Omkobling CLK 30, 50 og 70 ved skifte fra Fremo til Weishaupt brenner:

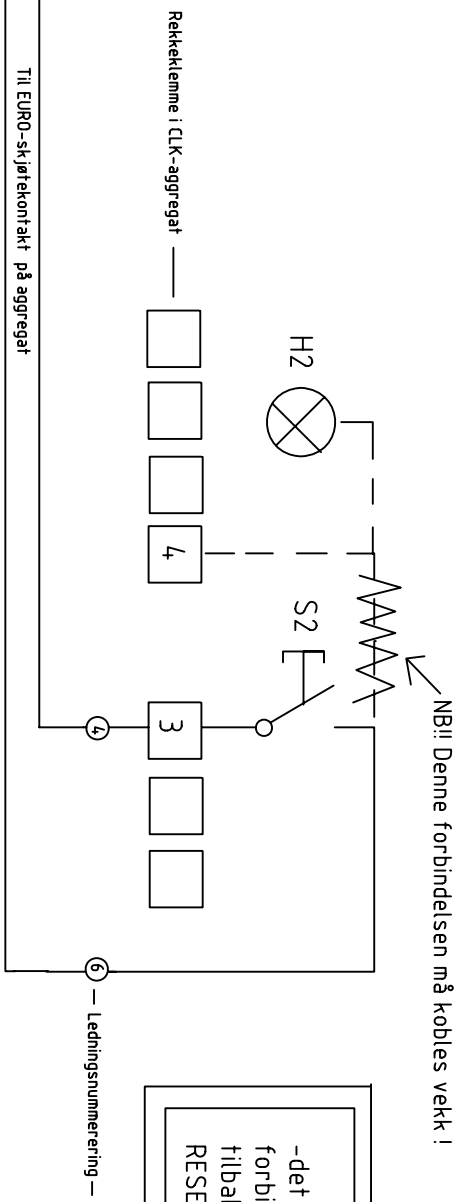
-det lages en "tur-retur"
forbidelse mellom ledningnr (4) og (6)
tilbake til Weishauptbrenneren over
RESET-knappen-S2 på aggregatet
